ს ა ე ქ ს პ ე რ ტ ო დ ა ს კ ვ ნ ა

ქ. თბილისში, ივანე ჯავახიშვილის #62 (ს/კ01.16.05.010.012) დაპროექტებული მრავალბინიანი საცხოვრებელი სახლი არქიტექტურული პროექტის „ტექნიკური რეგლამენტის – შენობა-ნაგებობის უსაფრთხოების წესების დამტკიცების თაობაზე“ საქართველოს მთავრობის 2016 წლის 28 იანვრის №41 და 2017 წლის 20 ნოემბრის № 498 დადგენილებების მოთხოვნებთან შესაბამისობის დადგენის მიზნით

პროექტის მთავარი არქიტექტორი: რევაზ ტყემალაძე

ექსპერტი: ვასილ ტატიაშვილი

ა ტიპის ბინა

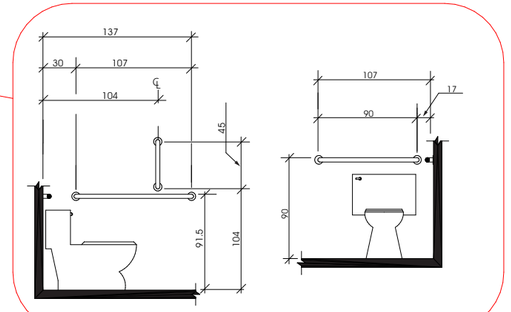
<u>„ა“ ტიპის საცხოვრებელი ერთეული:</u>

- „ა“ ტიპის საცხოვრებელი ერთეულის მთავარი შეესასვლელი არ არის საძინებელი ოთახი, თანახმად 1103.2 ქვეთავისა.
- ყველა სივრცესა და ელემენტს, რომლებიც ერთეულის ნაწილია, აკავშირებს ერთი მისაწვდომი სვლაგეზი. მისაწვდომი სვლაგეზი ემთხვევა მთავარ მიმოსვლის ბილიკს. ყოველივე აღნიშნული შეესაბამება 1103.3.1 ქვეთავს.

- ყველა ოთახში, რომელსაც მისაწვდომი სვლაგეზი ემსახურება, უზრუნველყოფილია ეტლის მოსატრიალებელი სივრცე. თანახმად 1103.3.2 ქვეთავისა.
- მისაწვდომი სვლაგეზის კომპონენტად განსაზღვრულია სავალი ზედაპირი, რომელიც არ არის 1:20-ზე მეტად დახრილი, თანახმად 1103.3.3 ქვეთავისა.

- ზღურბლები შეესაბამება 303-ე ქვეთავს.
- სარეცხი მანქანა შეესაბამება 611-ე ქვეთავს.
- ერთეულში მოწყობილია ორი ტუალეტი და მათგან ერთი ტუალეტი აკმაყოფილებს 1103.11.2 ქვეთავის მოთხოვნებს, კერძოდ:
